EXXONMOBIL CHEMICAL FRANCE (EMCF)

Remplacement de la canalisation de transport de propane entre l'usine chimique LPP à Lillebonne et le complexe pétrochimique de Port-Jérôme-sur-Seine (Seine-Maritime)

PIECE n°12

ELEMENTS UTILES A LA PARTICIPATION DU PUBLIC

I. Carte du tracé retenu

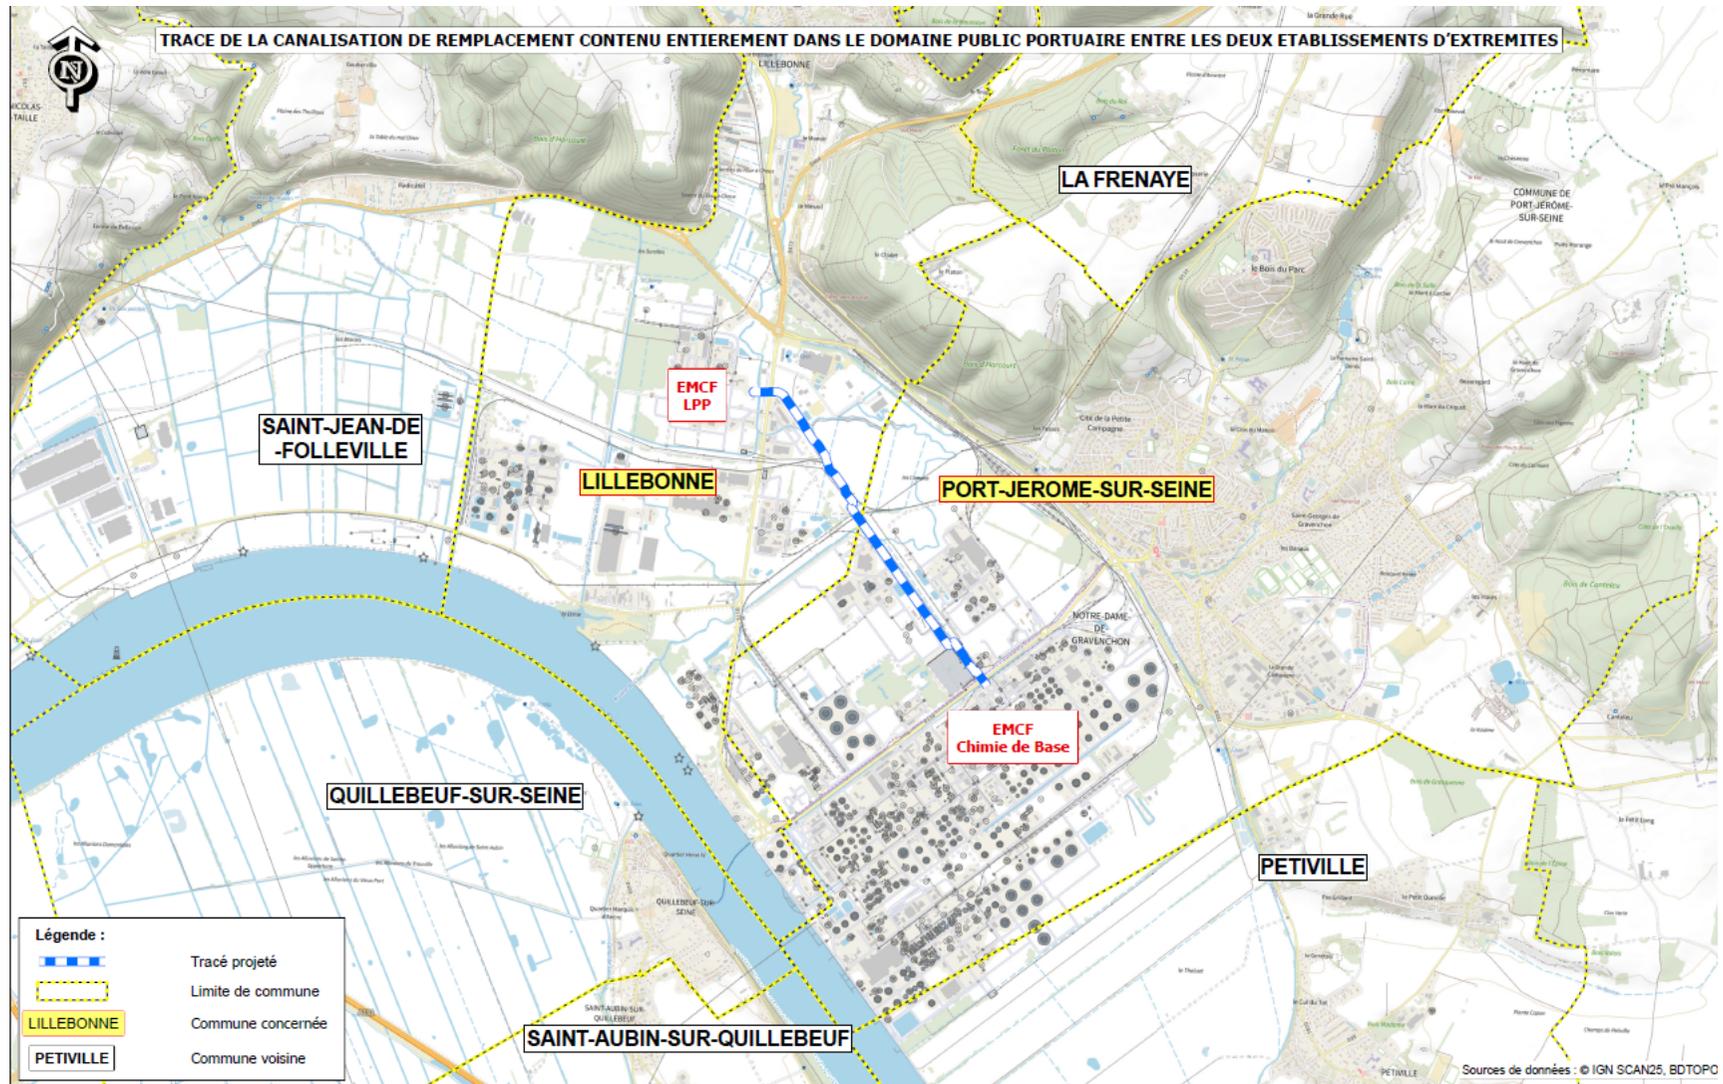
Remarque n°1 : La position de la vanne 19BC18 par rapport aux limites de l'enceinte ICPE EMCF Chimie de France doit être précisée (schéma p.12).

Pièce n°	Dossier DACE – Commentaire DREAL NORMANDIE	Réponse EMCF	Paragraphe modifié
6 – Etude de dangers	<p>Remarque n°1 : La position de la vanne 19BC18 par rapport aux limites de l’enceinte ICPE EMCF Chimie de France doit être précisée (schéma p.12).</p>	<p>Le schéma a été modifié en ce sens (l’étude de dangers sera mise à jour en révision 3).</p>	§1.1.5
	<p>Remarque n°2 : La description succincte du PSM ne comprend pas l’inspection par mesure électrique de surface (MES) et fouilles associées pourtant valorisée comme mesure compensatoire dans l’étude de dangers. Cette disposition doit être intégrée au PSM.</p> <p>Si l’inspection décennale n’est effectivement pas nécessairement requise pour les canalisations de moins de 500 m de surface projetée au sol, l’utilisation de méthodes directes d’inspection (par passage d’un racleur instrumenté) est obligatoire : les méthodes indirectes (comme les mesures électriques de surface) ne sont à employer que « lorsque des méthodes d’inspection directes ne sont pas utilisables ou sont incompatibles avec les pressions et les débits d’exploitation ou ne sont pas plus efficaces relativement au mode de dégradation considéré ».</p> <p>Les accessoires de sécurité (soupape et capteur de pression) permettant le contrôle et la protection en cas de suppression de l’ouvrage de transport ne sont pas situés dans le périmètre de l’ouvrage de transport. Par ailleurs, la vanne de sectionnement motorisée amont (MOV9710), qui peut être fermée automatiquement par une chaîne de mise en sécurité associée au capteur de pression, se situe sur la partie ICPE d’EMCF LPP en amont de l’ouvrage de transport. Il serait pertinent lors d’une inspection après la mise en service de l’ouvrage, que de vérifier que le PSM finalisé inclut bien les contrôles de ces dispositifs de sécurité situés sur la partie ICPE.</p>	<p>L’inspection par mesure électrique de surface sera mise en œuvre et a été intégrée à la description du PSM.</p> <p>La canalisation a été conçue pour permettre le passage de racleurs instrumentés. Néanmoins, la canalisation ayant une surface projetée au sol inférieure à 500 m , l’inspection décennale n’est pas nécessairement requise. La périodicité d’inspection sera conforme à l’analyse de risque du transporteur (appelée « stratégie d’équipement » par EMCF). Le passage de racleurs instrumentés sera donc effectué selon les échéances définies dans le PSM par EMCF.</p> <p>Le PSM inclura bien les contrôles des dispositifs de sécurité situés sur la partie ICPE.</p>	§2.4.3.1.3
